生産終了商品

TEL回線自動通報装置

形K5L

形K5S

外形寸法 / 取付寸法

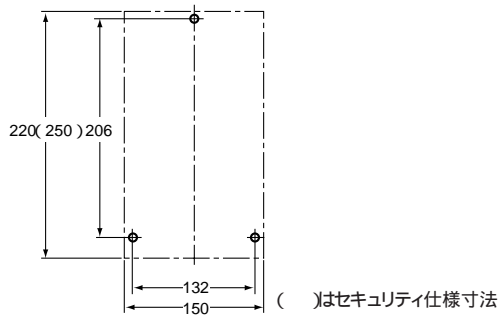
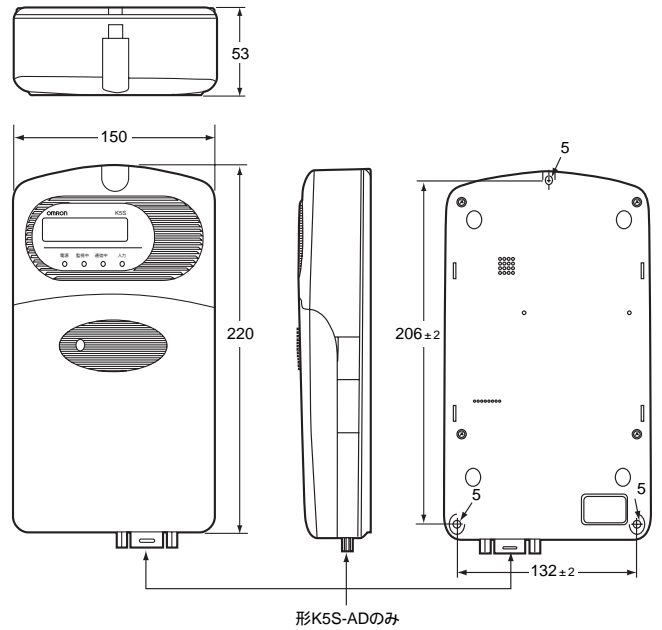
オプションとして、入出力ケーブルを外部から見えなくするロングカバーを用意しております。

端子配置 / 内部接続図

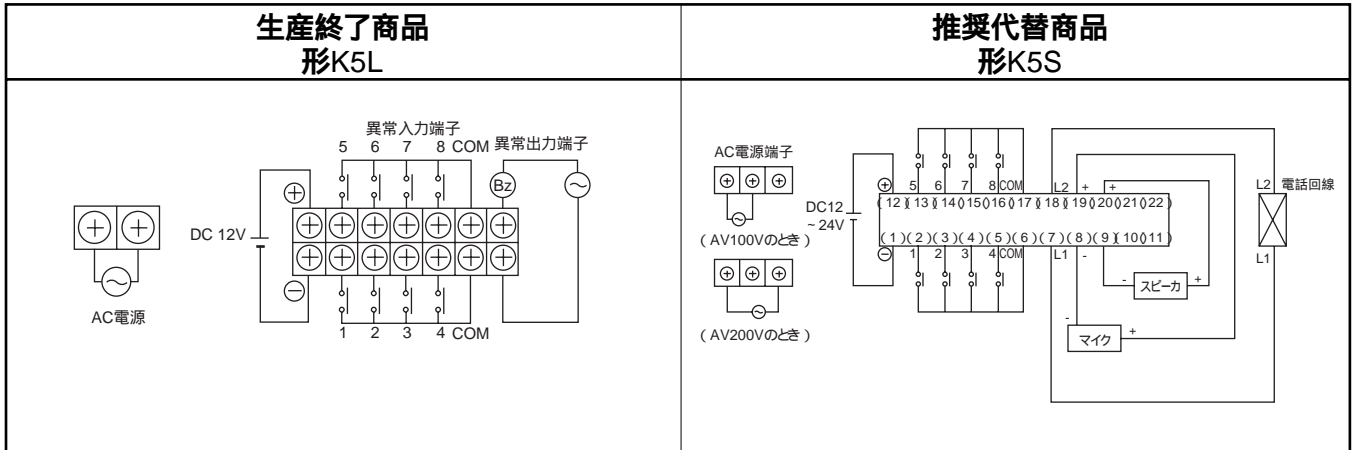
項目	形式 生産終了商品 形K5L	推奨代替商品 形K5S
通報先種別	ポケベル、パソコン、電話機	パソコン、電話機、メール通報(形K5S-ADのみ)
入力判定時間	0.1/0.5/1/5/10/20/50/100(秒)	0.2/0.5/1/5/10/20/50/100(秒)
通報先	3ヶ所	5ヶ所
遠隔制御出力	なし	1点(AC 250V 2A、DC 30V 2A)
電源電圧	AC 100VまたはAC 200V	AC 100V、AC 200V 共用
音声通報	固定音声	固定、任意音声
